Herinrichting Vlietlaan

Reactienota enquête april 2020 ontwerpvarianten Vlietlaan Bussum

3 juli 2020

2.2 Ontwerp 1 – Rijbaan twee richtingen met haaks parkeren

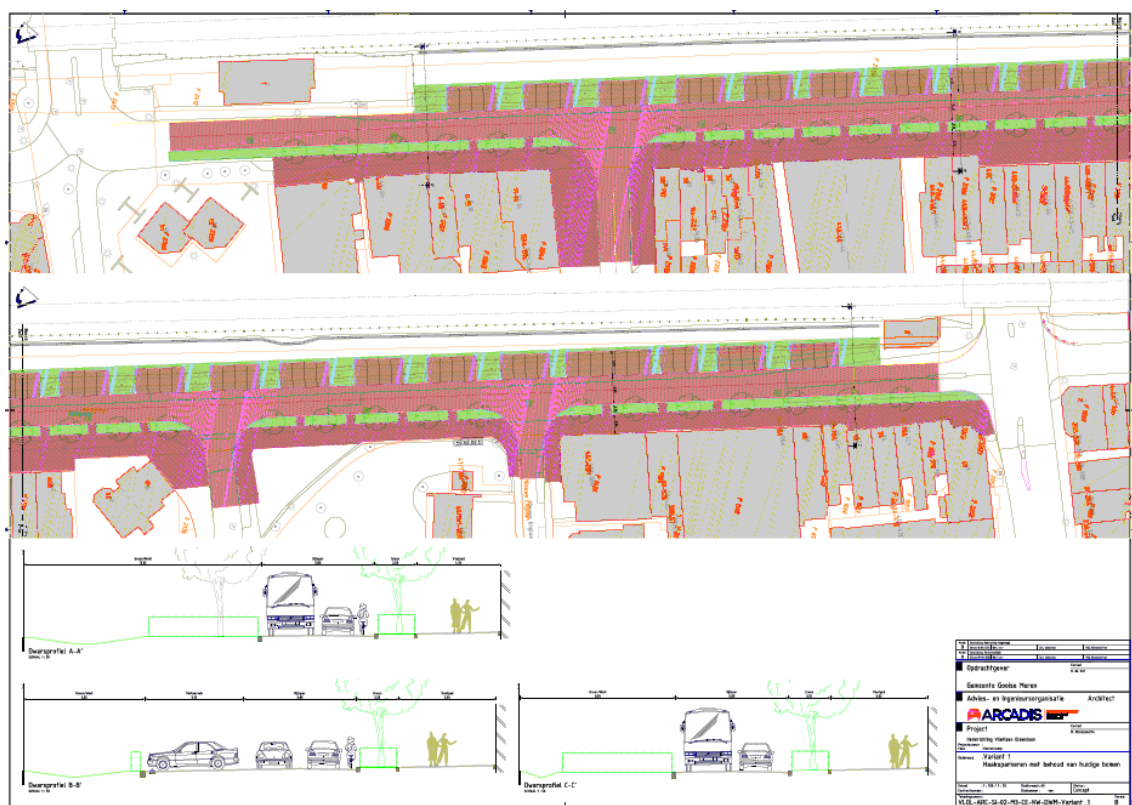
- Parkeren in variant 1 en 2B is gevaarlijk door het achteruit weggrijden in relatie met rijdende fietsers. Variant 1 is qua parkeren nog gevaarlijker doordat men uitrijden naar twee richtingen kan.

- Ontwerp 1 is een bijzonder onlogische keuze qua parkeren. Haaks parkeren op een versmalde weg zal leiden tot ongelukken. Het houdt overig verkeer op bij in- en uit parkeren, is onoverzichtelijk bij uit parkeren. Bij de beide varianten zal dit minder het geval zijn

- De Vlietlaan is onderdeel van de busroute van lijn 105 en 109 met een centrumhalte voor lijn 105. Ontwerp 1 is niet geschikt als busroute omdat de totale rijbaanbreedte van 5,8 meter te krap is. Als twee grote voertuigen (bus + vrachtauto bijvoorbeeld) elkaar tegenkomen raken de spiegels elkaar of raken ze de stoeprand of een geparkeerde auto. Ook bij variant 2 zijn de rijstroken erg krap. Voor alle varianten geldt dat de kruising met de Generaal de La Reijlaan te krap is vormgegeven. In de huidige situatie is het voor chauffeurs al passen en meten om de bocht te halen en in de ontwerpen is de kruising nog krappere vormgegeven. Ook hier is naar onze mening een aanpassing nodig.

Momenteel wordt er gewerkt aan het Mobiliteitsplan van de gemeente Gooise Meren. Hierin wordt ook gesproken over de parkeernormen en toekomstige ontwikkelingen. Het op een veilige wijze verlaten van de parkeerplaats wordt mogelijk doordat de snelheid 30km/u wordt en er snelheid remmende maatregelen in het ontwerp worden meegenomen. Veiligheidsaspecten en de voor P-vakken voorgeschreven afmetingen zullen worden meegenomen in de overwegingen voor de uiteindelijke keuze. Overigens heeft langsparkeren wel de voorkeur. De in- en uitritten zullen op tekening worden aangegeven en in de verdere uitwerking van het ontwerp worden meegenomen.

Zodra het ontwerp voor de Vlietlaan bekend is, wordt een ontwerp gemaakt voor het kruispunt van de Vlietlaan en de Generaal de la Reijlaan. Er zijn reeds met Connexxion proefritten gemaakt om de problematiek die u terecht schetst nader te bekijken en ook de verkeersstromen op het kruisingsvlak zijn onderzocht. De boogstralen zullen ruimer worden in het uiteindelijke ontwerp. Dit gebeurt in overleg met Connexxion.

Ontwerp 2, variant A

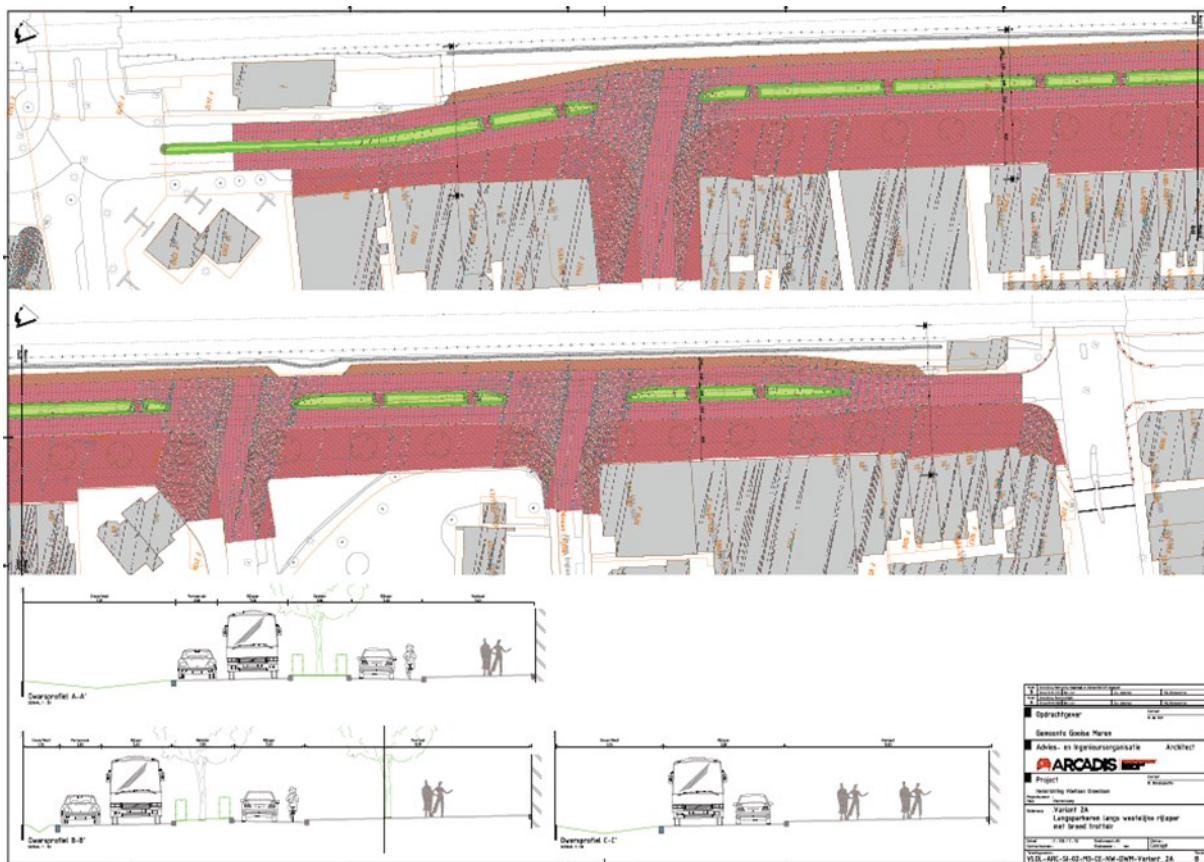
- Wat ik héél belangrijk vind is dat de bestaande, grote, prachtige bomen aan de spoorzijde (die met de verlichting) blijven in Ontwerp 2A. Indien dat niet het geval is kies ik direct voor Ontwerp 1, waarbij de garantie van het behoud van de bomen gegeven is in het schema met de drie situatieschetsen + huidige situatie naast elkaar.

- Wij wonen verdeeld over 31 appartementen aan de Vlietlaan en willen graag geen auto's aan tuinkant geparkeerd zien.
- Met betrekking tot Ontwerp 2A: Op verschillende plekken lees ik (of interpreteer ik) verschillende opties. Het zou mooi zijn als de langspaarkeerstrook tussen de bestaande bomen gerealiseerd kan worden. Daarnaast denk ik dat je met 50 parkeerplekken voldoende moet hebben, zeker bij het streven naar een autoluw centrum. Verder staat het nooit vol (ter hoogte van de Eslaan) want daar liggen de winkels niet direct aan de parkeerstroken. Bij Ontwerp 2B vind ik daarom ook dat de parkeerhavens (die schuine) niet nodig zijn ter hoogte van Eslaan 16 tot 76, want die worden toch niet/nauwelijks gebruikt. Verder wil ik u graag attenderen op de bewoners van deze flat; wij waren niet op de hoogte van deze vorderingen met betrekking tot de Vlietlaan.

- Een groot (optisch) nadeel van ontwerp 2A en 2B is dat de parkeervakken dermate dicht op de geluidswal staan, dat de geluidswal goed zichtbaar wordt. Dat is geen visitekaartje en komt het straatbeeld niet ten goede. Bovendien zullen er een aantal volgroeide bomen sneuvelen (die optisch niet worden gecompenseerd door de nieuwe boompjes op het trottoir). De extra parkeervakken zijn ook niet nodig. Dat constateer ik dagelijks door uit mijn raam te kijken, er zijn altijd voldoende parkeerplekken. Veel van de ondernemers trekken ook geen grote aantallen bezoekers (massieurs, kappers, beautysalon, postzegelhandel, B&O speciaalzaak, makelaars). De enige zaak die veel mensen trekt is Dolomiti en die komen veelal lopend of op de fiets. De parkeergarage aan de Olmenlaan heeft bovendien ook voldoende capaciteit (om de hoek).

Alle drie de ontwerpen hebben als uitgangspunt: zoveel mogelijk behoud van de bestaande bomen. Bomen zijn belangrijk voor de beleving en de uitstraling van de straat. Ook spelen ze een belangrijke rol als het gaat om het aanpassen van de omgeving aan het veranderende klimaat (hitte, regenval). Het is mogelijk dat op enkele plekken een paar bomen moeten verdwijnen. Bijvoorbeeld om verkeerstechnische redenen of vanwege de aanleg of vervanging van kabels en leidingen. In dat geval planten we er nieuwe bomen bij. Bovendien kijken we naar mogelijkheden om het geluidsscherm te vergroenen. Indien ProRail hierop akkoord geeft wordt een groene invulling voor de geluidswal in de uitvoering meegenomen. We zijn bezig met de aankoop van deze strook grond.

De totale parkeersituatie wordt beoordeeld. Hierbij worden alle verschillende belangen tegen elkaar afgewogen.

Het verschil met variant A is dat in variant B aan de winkelzijde parkeervakken worden toegevoegd (gestoken parkeren onder 30 graden) die omringd zijn door een groenzone. Daardoor is er in deze variant vergeleken met variant A aanzienlijk minder ruimte voor aanvullende functies als terrasjes.

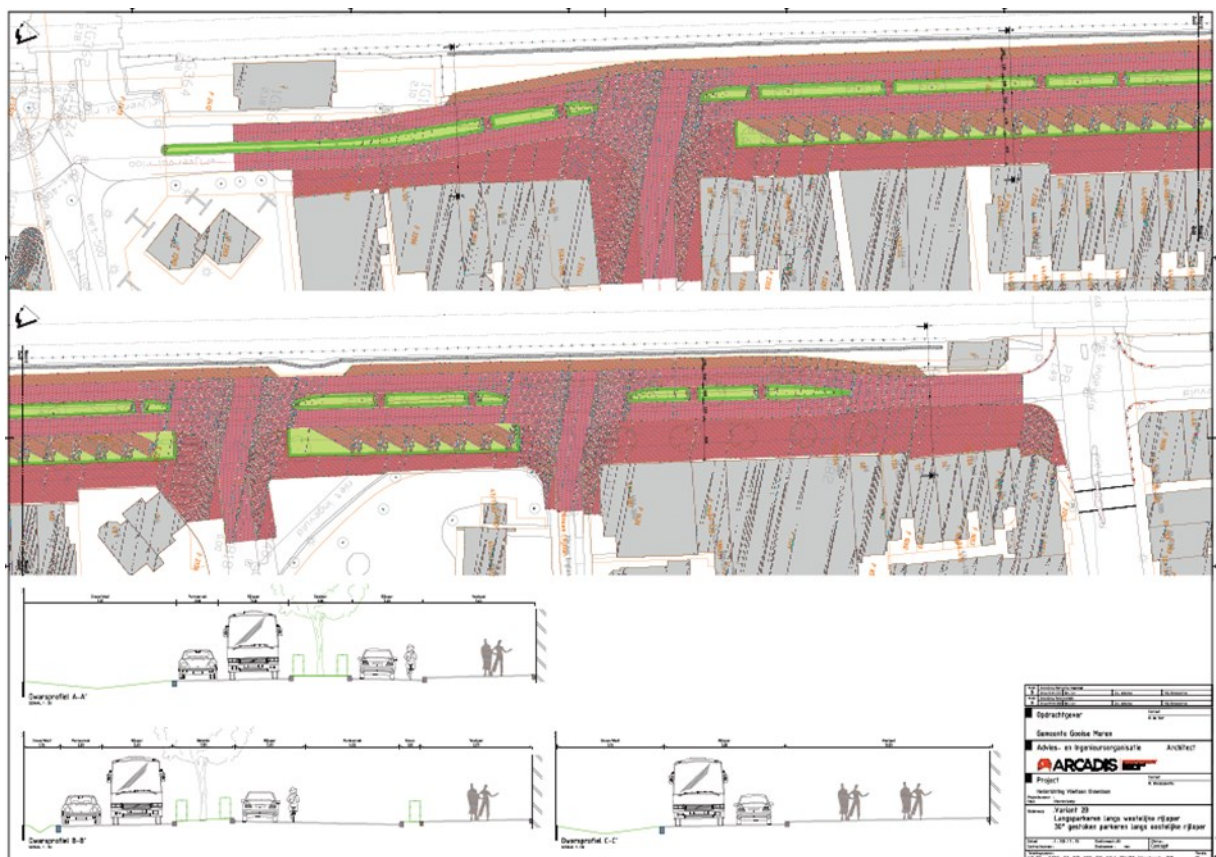
- Weg lijkt in ontwerp 2B wel heel erg smal te worden voor tweerichtingsverkeer.
- Ik zou van de weg éénrichtingsverkeer maken. De kans bestaat dat door de groene strook tussen de twee banen auto's harder gaan rijden, wat potentieel gevaarlijk kan worden. Ik wil wel graag kwijt dat alle drie voorstellen een enorme verbetering zijn. Goed bezig!

In ontwerp 2B zijn geen inritten ingetekend. Onze oprit direct naast onze winkel wordt volledig geblokkeerd door de haag met de schuine parkeervakken erachter. Hetzelfde geldt bij de inrit van Woonland. Wij worden 2 tot 3 keer per week bevoorrad met zware rolcontainers via de oprit naast onze winkel. Echter kan er in dit ontwerp nergens een grote vrachtwagen parkeren. Ook niet in de andere ontwerpen. Graag zouden wij dezelfde bestrating die wordt gebruikt voor de stoep ook doorgetrokken zien worden op onze inrit naast onze winkel, om het een eenheid te maken. Wij zien ook graag dat de bewoners met een parkeervergunning niet in de schuine vakken mogen parkeren, zodat er voldoende parkeerruimte overblijft voor winkelend publiek. Dit is in de huidige situatie een behoorlijk irritatiepunt bij ons. Mensen slecht ter been moeten nu altijd aan de spoorzijde parkeren omdat het aan de kant van de winkels altijd vol staat met auto's van bewoners met een parkeervergunning. Op het moment zijn er ook veel te weinig moderne betaalautomaten, wat vaak leidt tot irritatie bij onze klanten. Die willen bij ons altijd geld wisselen. Wij zijn geen grenswisselkantoor. Wat voor straatverlichting gaat er gebruikt worden? Dit is niet duidelijk te zien in de ontwerpen. Wij verzorgen tevens stroom voor de feestverlichting in de bomen langs het spoor. Deze kabel hangt nu bovenlangs over de weg heen. Deze zien wij graag in de grond gewerkt als toch de hele straat eruit gaat. Of een centrale elektrakast die de bomen van stroom voorziet en tevens de lantaarnpalen feestverlichting. Wellicht kan bij deze centrale elektra kast ook de AED-kast gemaakt worden. Waar komen de ondergrondse vuilcontainers? Wij zien ze graag om de hoek in de Eslaan. Worden de winkels/woning op de nieuwe regenwater opvang aangesloten? In de voorstellen wordt veel over groen gesproken echter zien wij in de huidige situatie dat er weinig tot geen aandacht/onderhoud aan de geluidswal wordt geschonken. Om straks een mooier groen aanzicht te hebben verdient de hederda op dit moment wel wat meer aandacht/voeding. Via de Olmenlaan/Vlietlaan rijden veel auto's naar het Spiegel (doorgaand verkeer) Dit stukje wordt nu als een racebaan gebruikt als je daar 50 mag blijven rijden. Graag zien wij vanaf de rotonde bij de kerk het begin van de 30 km/u -zone. We kunnen vast nog wel meer bedenken, hopen dat we daar nog de kans voor krijgen om samen tot een mooi resultaat te komen.

Bereikbaarheid en laden en lossen zijn belangrijke issues, zowel tijdens de uitvoering als na die tijd. We zullen daarmee dan ook rekening houden. De uiteindelijke planning en maatregelen die genomen worden om de winkels bereikbaar te houden zullen vooraf met betrokkenen worden gecommuniceerd. De stoep zal breder gemaakt worden en plaats moeten bieden aan de doorloop, terrassen en laad- en losplaatsen. Verder wordt de gehele Vlietlaan 30km/u - zone en zal de nieuwe inrichting zodanig zijn dat hard rijden wordt ontmoedigd. Wat betreft het laden en lossen van bedrijven en klanten aan de zijde van de winkels: de aangeleverde informatie wordt doorgegeven aan het ontwerp bureau en wordt in het definitieve ontwerp meegenomen. Laden en lossen moet straks zonder het blokkeren van de doorgaande rijstrook mogelijk worden. Bij de drie varianten was nog niet op detailniveau ingezoomd, dit zal in de volgende slag wel gebeurd zijn. Voor de feestverlichting zullen we in overleg met de winkeliers nagaan wat we hiervoor kunnen
